BR1-103用 ソレノイドバルブの確認

対象機種： BR1-103/BR1-104

BRI-101用 103用バルブ 口径の件

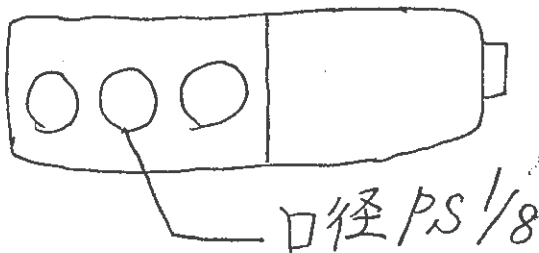
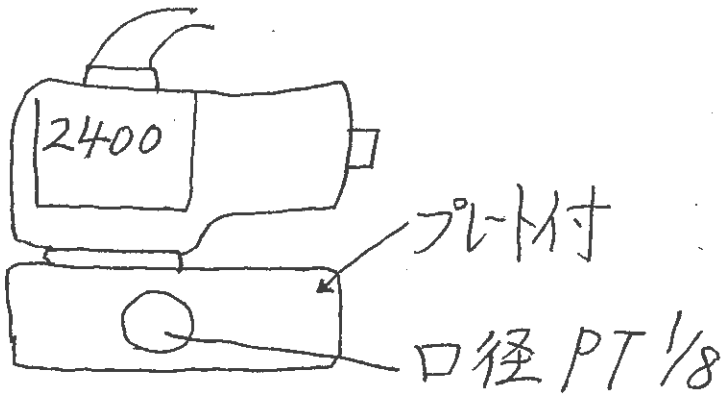
ソレノイドバルブが、AS2400～PMS2408に変更してます。

お客様に機械によって、エアーが通る穴径・位置が変更されている為、現行PMS2408を取付出来ません。

**お客様で使用されているソレノイドバルブのタイプを確認
願います。**

- ① BRI-101用 西独ヘリオ製 (製造中止)

- ② BRI-101用バルブ AS2400 (黒田精工) (製造中止)

- ③ BRI-103用バルブ 2408 (黒田精工)

Aタイプの場合： 606418001 バルブAS2408 # 2 トク

Bタイプの場合： 606206002 キリカエバルブ組BR1

Cタイプの場合： 615915000 バルブPMS2408C#1
